监 理 通 知 单

工程名称：肇源县通威 100MW 渔光一体光伏发电项目

编号：ZYYG-ZHJL-852-TZD-038

事由：关于升压站综合楼基础钢筋绑扎质量事宜

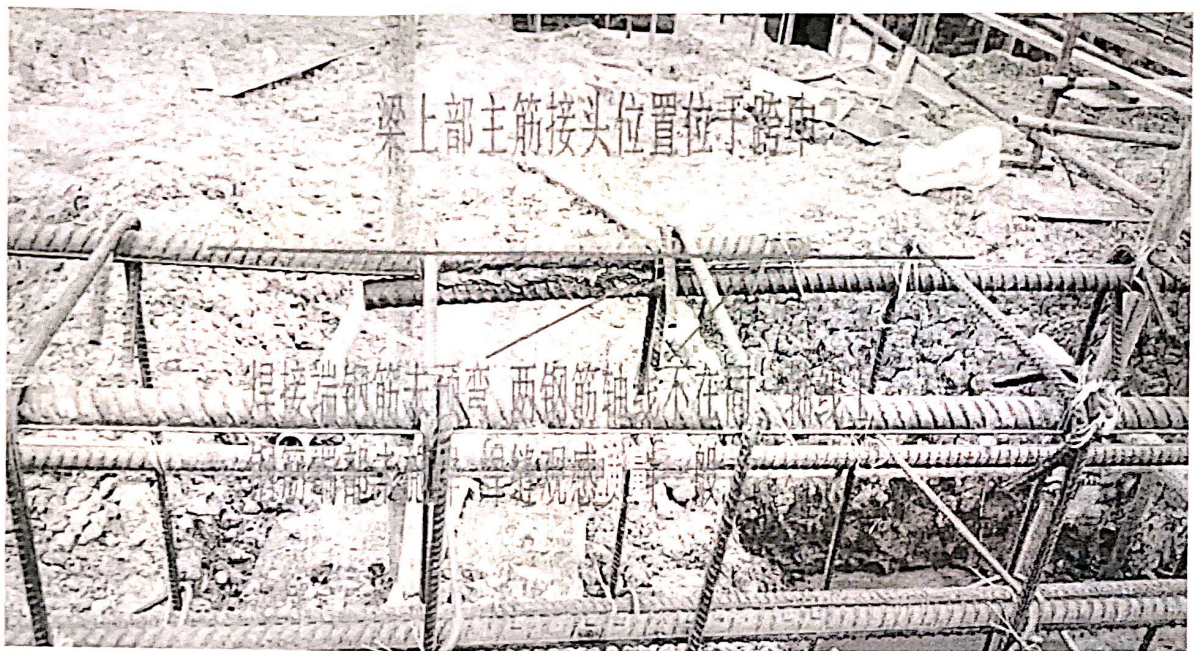
问题 1: 框架梁上部主筋接头位置位于跨中, 搭接焊两端钢筋未预弯, 两端钢筋不在同一轴线上, 钢筋端部未施焊,

问题 2: 个别框架柱根部箍筋未加密

要求你方立即对以上问题进行整改，未完成整改严禁模板安装施工，完成整改后上报我方监理部进行复查；
